ÚZEMNÍ PLÁN MĚSTA BRNA

Textová část Odůvodnění

Kapitola 18 Rozhodnutí o námitkách (včetně odůvodnění)

Svazek Nb11 *(bez osobních údajů)*

Připomínka číslo 1 (zákres)

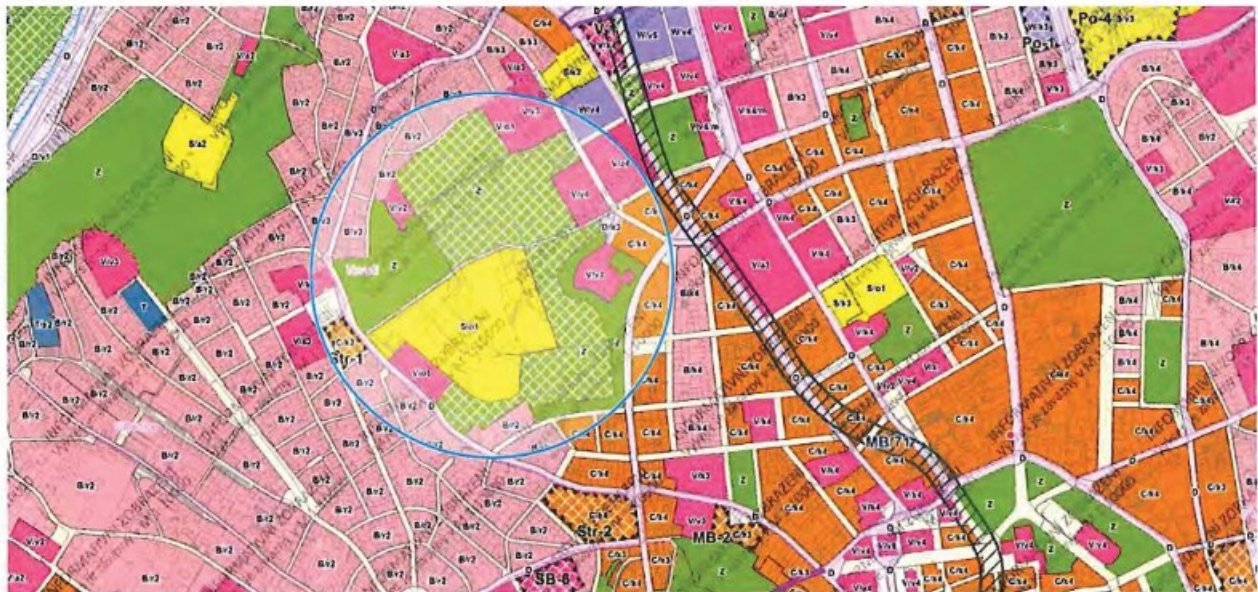
Nesouhlasím s návrhem týkajícího se změny plochy zahrádek na Kraví hoře na veřejnou zeleň a s tím spojeným zrušením zahrádkářských kolonií. Tyto zahrádkářské kolonie mají velmi důležitý sociální význam. Umožňují seniorům být stále fyzicky aktivní (práce na zahrádkách), rodinám s dětmi žijícím ve městě umožňují pobyt v přírodě v blízkosti bydliště a dětem tak přiblížit přírodu a vše s tím spojené. Tato kolonie dále pomáhá také životnímu prostředí ve svém okolí, a to především ochlazováním a zadržováním vody. Dále nevidím rozumný důvod k tomu, aby zrovna v tomto místě byla zbudována další veřejná zeleň s přihlédnutím k tomu, že v docházkové vzdálenosti se nachází dostatek veřejné zeleně (park na Kraví hoře, Björnsonův sad, Wilsonův les). Proto by bylo vhodnější o takovém projektu přemýšlet v místě, kde tolik veřejné zeleně není (např. Zábrdovice).

Na základě podnětu určeného zastupitele byl tedy pořizovatelem udělen pokyn prověřit problematiku možnosti implementace zahrádkářské činnosti do ploch městské zeleně a v případě kladného vyhodnocení, doplnění příslušných regulativů pro plochy městské zeleně. Tomu nyní odpovídají regulativy textové části návrhu územního plánu, podle které je možné zahrádkářskou činnost provozovat ve vybraných návrhových plochách městské zeleně Z, vymezených v grafické části návrhu územního plánu, výkresu základního členění území. V případě Kraví Hory tak návrhové plochy městské zeleně Z, zahrnuté do území, pro které je nutné zpracování územní studie (ÚS 37/6), která prověří rozsah a prostorové uspořádání

Přípomínka číslo 1 (zákres)

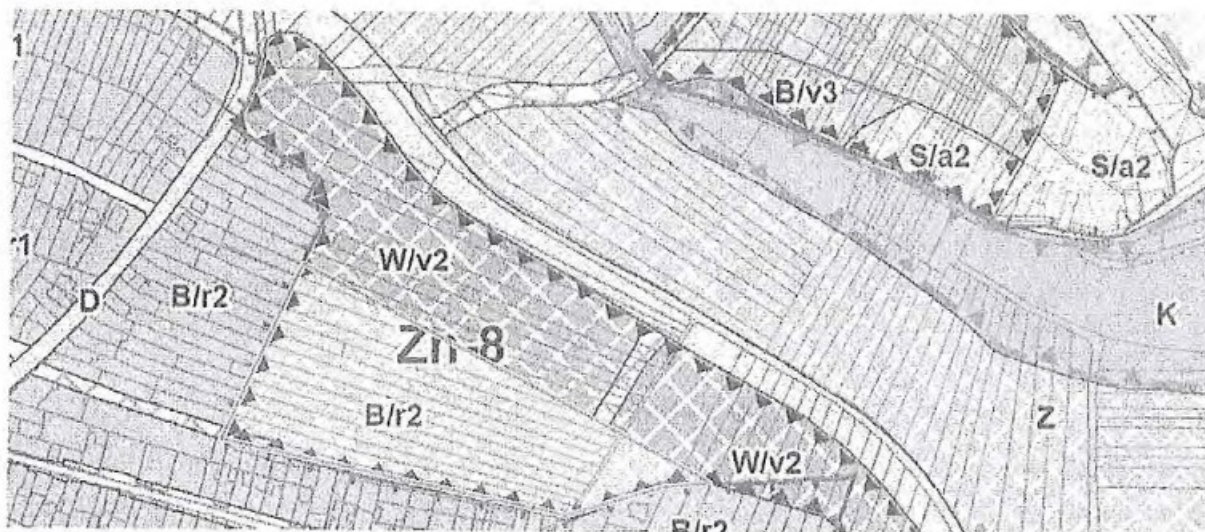
Rozvojová lokalita: Zn-8 U Újezda.

Žádám o změnu výškové úrovně zástavby z r2 na r1.

Přípomínka číslo 1 (zákres)

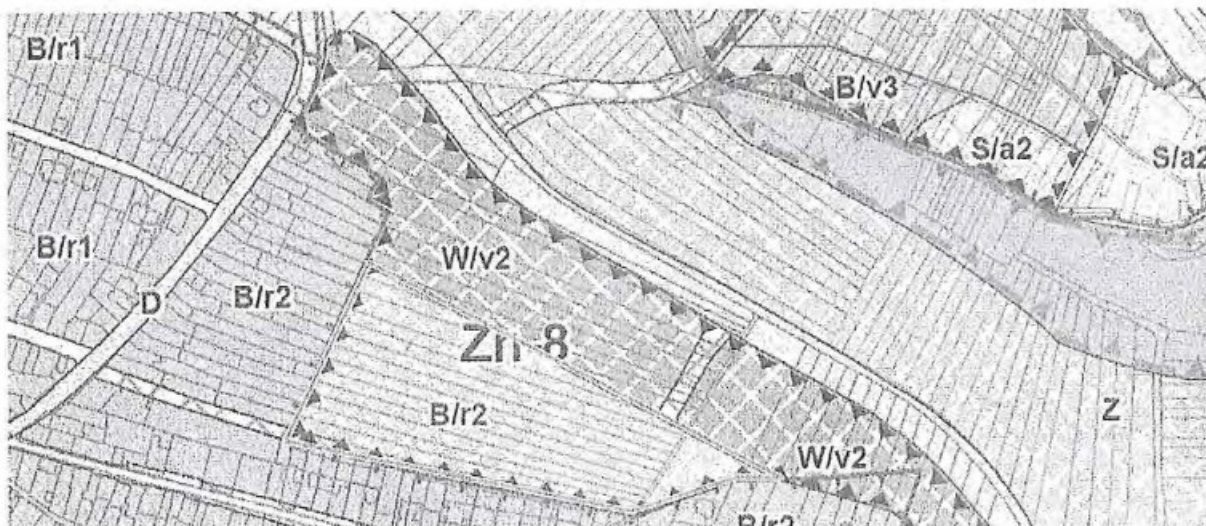
Rozvojová lokalita: Zn-8 U Újezda.
Žádám o změnu výškové úrovně zástavby z r2 na r1.
Důvodem je terén dotčené lokality, který je o 6 výškových metrů vyšší, než terén zástavby ulice Kohoutovická. Také většina zástavby v MČ Brno Žebětín je ve výškové úrovni r1. Jsem vlastníkem pozemku přímo sousedícím s touto lokalitou a zde bydlím v rodinném domě.
Touto novou zástavbou se výrazně zhorší kvalita bydlení ve stávající zástavbě.

Námítka číslo 1 (zákres)

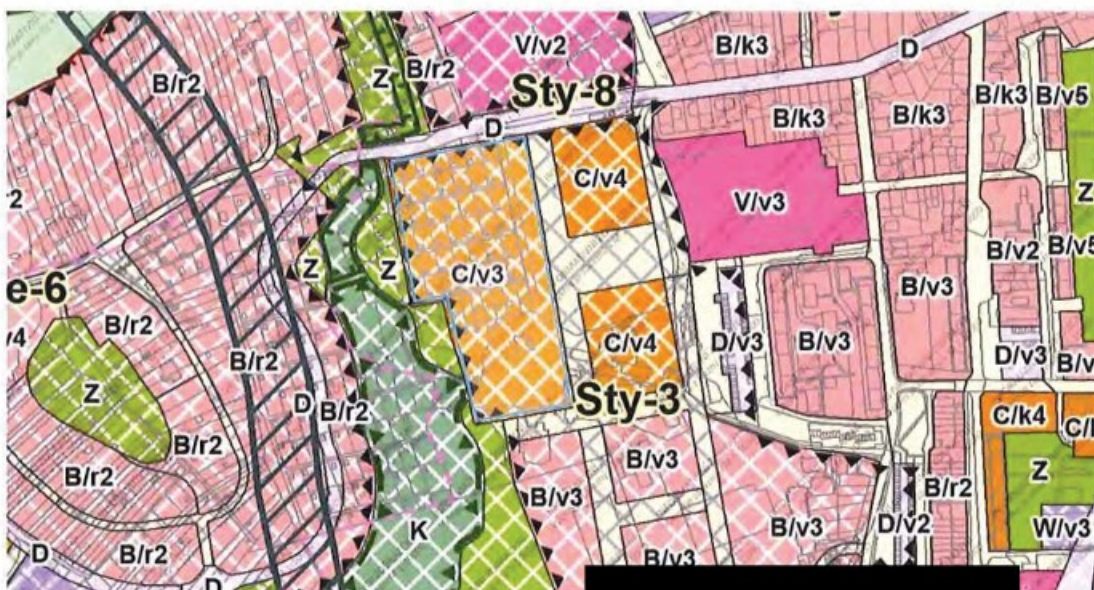
Předmětná plocha změny, která leží z části na mých pozemcích, má v návrhu ÚPmB výškovou úroveň zástavby „3“ (6-16m). Pro jasné vymezení veřejného prostranství a sjednocení výšky zástavby na obou stranách nově navržené ulice požaduji navýšení výškové úrovně zástavby především ve východní části této plochy stejně tak, jak tomu je v protilehlých návrhových plochách. Jednotná výška zástavby je důležitá především s ohledem na jasné vymezení a urbanistickou kompozici nově navrženého náměstí (veřejného prostranství, nového srdce území, které je navrženo na mých pozemcích). Proto požaduji minimálně na východní straně návrhové plochy stanovit výškovou úroveň zástavby „4“ (9-22 m). Jako přílohy přikládám možné rozdělení plochy s rozdílnou výškovou regulací a architektonickou studií zpracovanou v roce 2018, která dokládá konkrétní městotvorné řešení.

hlavní výkres – zrušení pásu krajinné zeleně podél Svatky na pozemcích KTL Brno

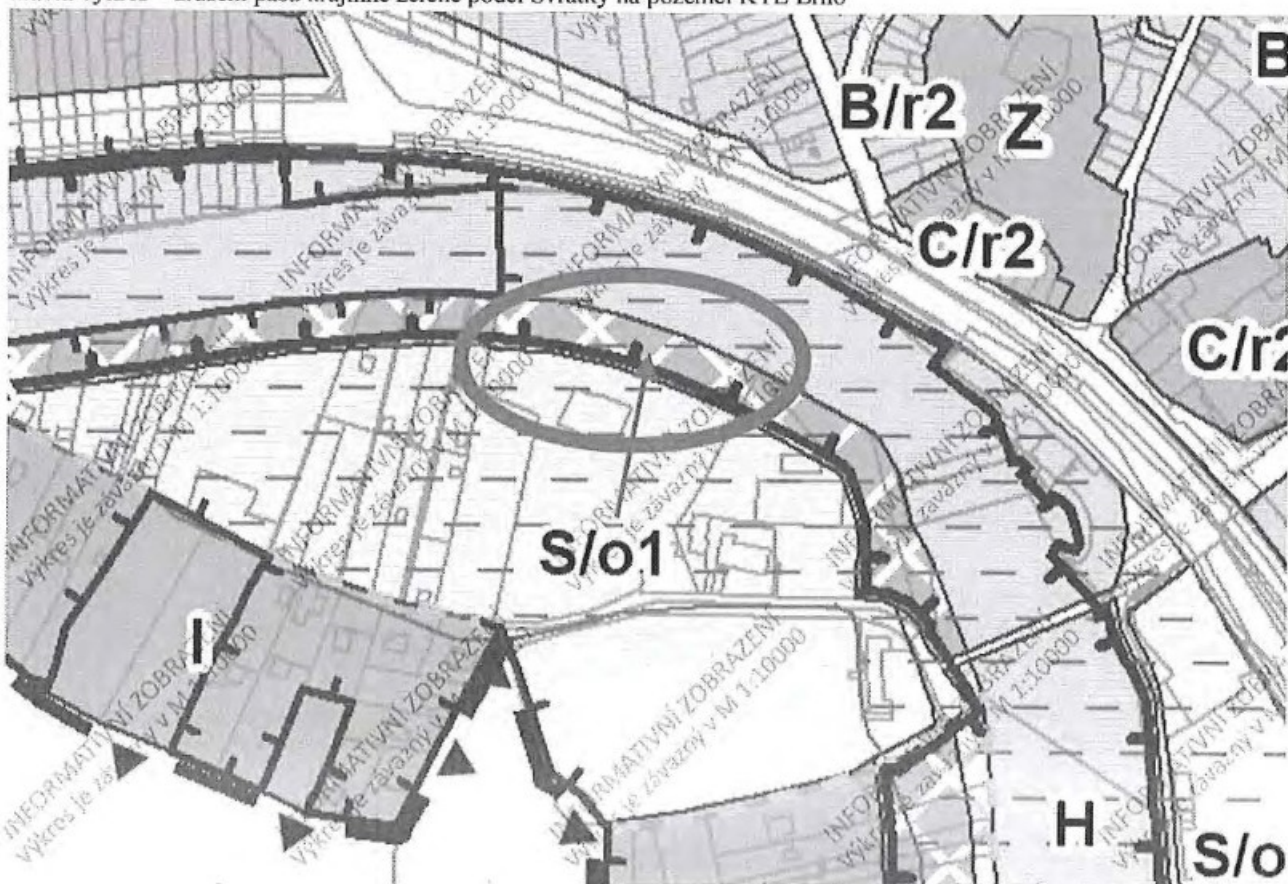
grafická příloha k námitce KTL Brno
katastrální situace – dotčená parcela č. 1684

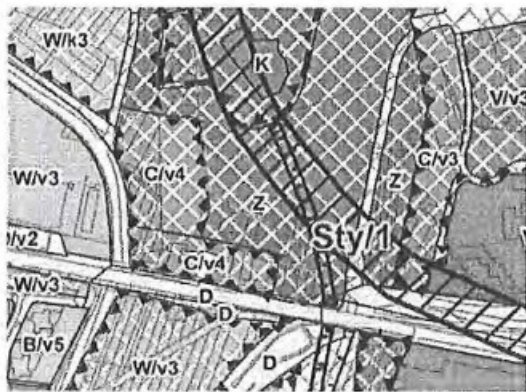
- pozemky se nacházejí v ploše **Z** – **plocha městské zeleně**, jak je patrné z výřezu návrhu územního plánu:

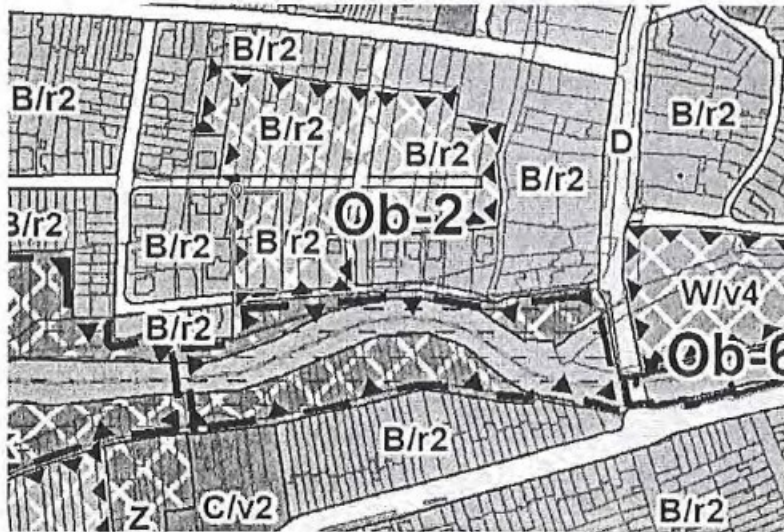
Nesouhlasím s navrhovanou změnou využití části pozemků uvedených na Ob-2 z BC 0,4 (plocha čistého bydlení) na B/r2, a to:

[REDACTED] v současnosti jsou pozemky využívány jako zahrada a nepřeji si žádnou změnu využití.

Námítka číslo 1 (zákres)

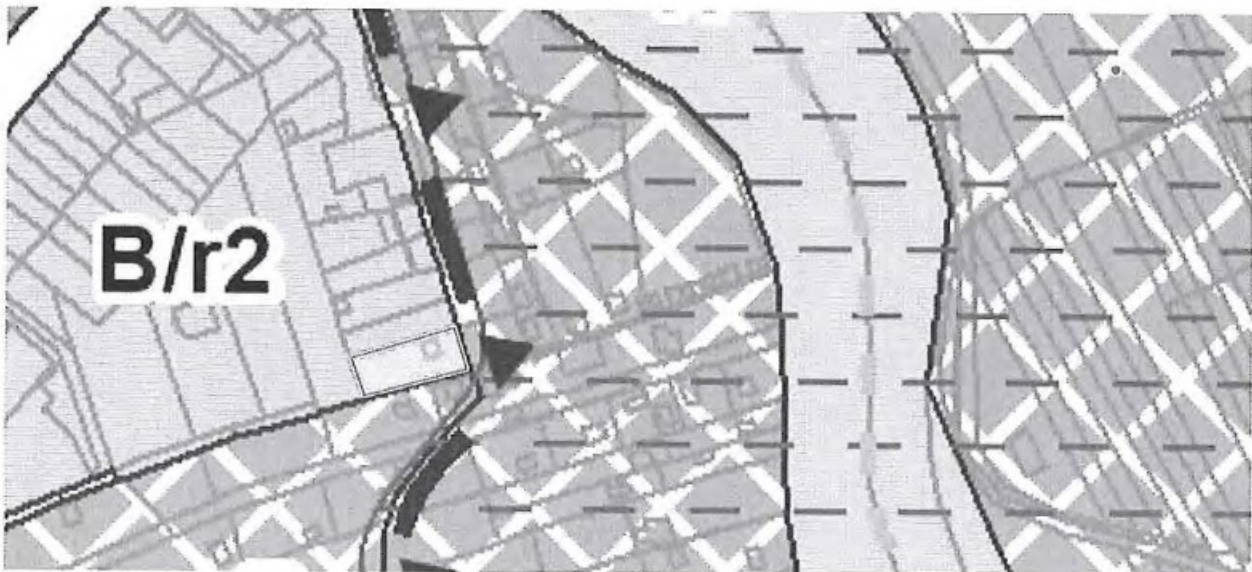
Přístup na náš pozemek p.č. [redacted] k.ú. Jundrov, v současné době vede pouze po ostatní komunikaci p.č. [redacted] k.ú. Jundrov. Dle nového územního plánu bude náš pozemek stát bezprostředně za protipovodňovou hrází. Dle informace od p. Ing. Jitky Puttnerové se nepočítá s výstavbou přístupové komunikace k pozemkům. Pozemek by se tedy stal pro nás nepřístupným. Prosím o zohlednění situace stran dostupnosti pozemku a naplánování vybudování přístupové komunikace k pozemku.

Námítka číslo 1 (zákres)

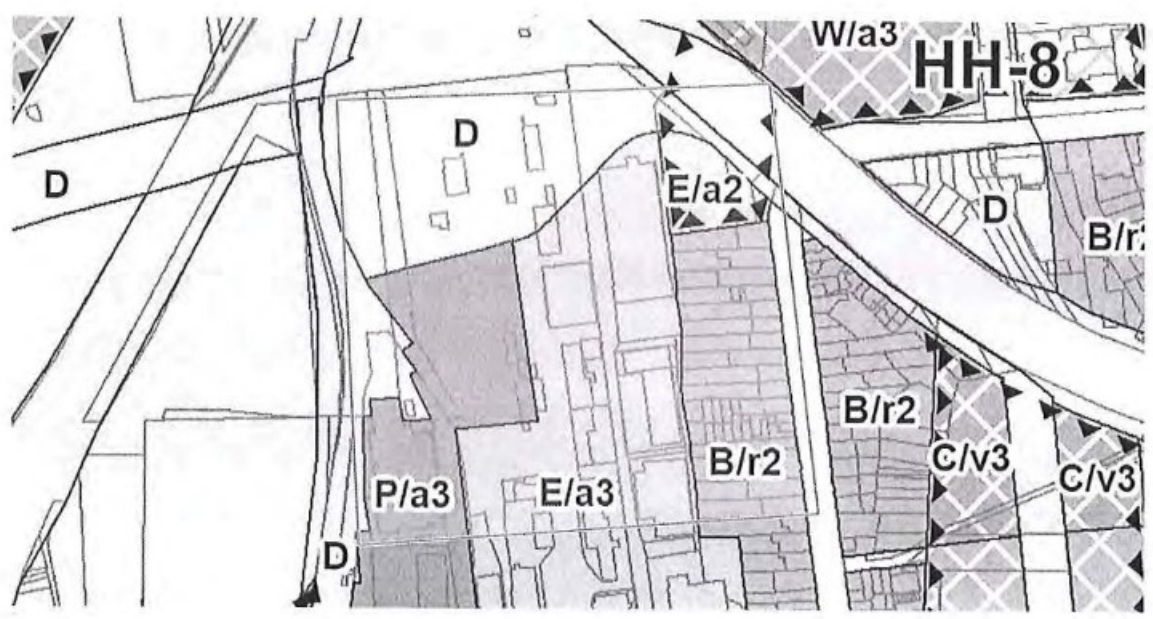
Dobrý den, posíláme námítku vztahující se k našim pozemkům v části Horní Heršpice. Dlouhodobě připravujeme vybudování nové provozovny na pozemcích [redacted] pro které již byly zhotoveny a zkolaudovány přípojky jednotné kanalizace, vodovodní přípojky a přípojky STL plynu a dokončuje se projektová dokumentace využití areálu. Pozemky byly součástí vedlejšího průmyslového areálu a byly kupovány pro stavbu Zařízení k využití, sběru, úpravě a výkupu odpadů a ke sběru autovraků. Na pozemcích je nyní navrženo využití "E". Vzhledem k situaci, pro který byl dříve celý areál zkolaudován a využíván, žádáme o přeažení celé části "E" na "P" aby tím nebyl zmařen investiční záměr.
